- Date :** 18/04/2019
- Produit :** Déambulateur léger Ligero
- Identification des produits concernés :** Produits avec les références 322NPU (hauteur d'assise : 56 cm) et 323NPU (hauteur d'assise : 52 cm), respectivement avec les numéros de série 346V XXXXXX, date de production : de 2014 à 2018 incluse

- Destinataire :** Revendeurs spécialisés en produits de santé et établissements ayant acheté les produits correspondants.
- Description du problème et cause :** Lorsque les poignées de manœuvre sont entièrement déployées et en cas d'utilisation sur un sol inégal, les risques suivants existent :

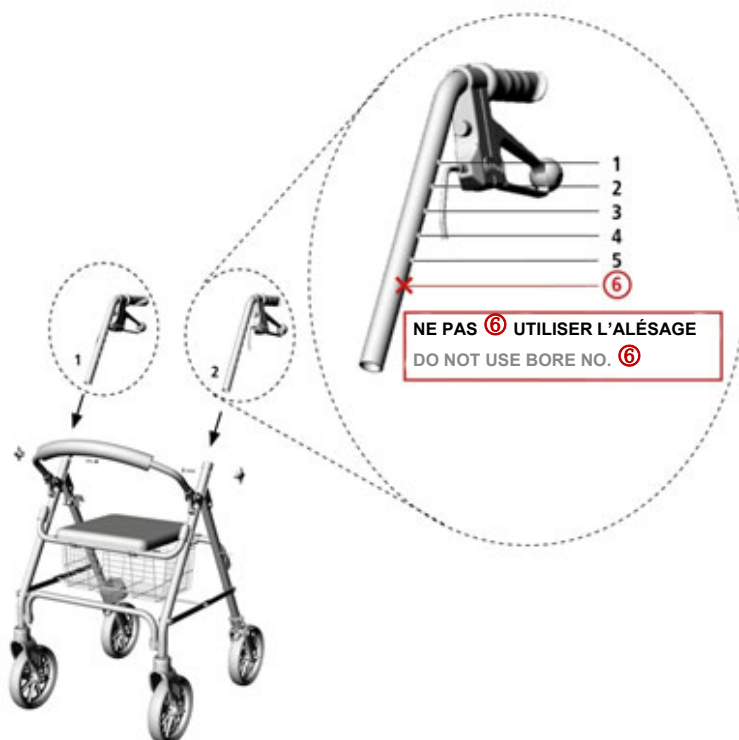
- Risque de basculement du déambulateur vers l'arrière
 - Risque de basculement du déambulateur sur le côté
 - Risque de rupture du cadre supérieur du déambulateur (à hauteur de l'extrémité inférieure de la poignée de manœuvre non déployée)

- La principale cause de ces risques est le réglage de la longueur des poignées de manœuvre.
- Mesures à prendre :** Pour chaque côté, la longueur d'extension maximale des poignées de manœuvre doit être limitée à la deuxième position la plus haute (position 5). La position la plus haute (position 6) ne doit en aucun cas être utilisée :

Cette restriction minimise la tendance du déambulateur à basculer vers l'arrière, ainsi que le risque de rupture du cadre supérieur.

Sur la position 5, les poignées de manœuvre sont à une hauteur de 865 mm. En règle générale, le réglage des poignées de manœuvre sur la position 5 est suffisant pour les personnes d'une taille d'au moins 175 cm.
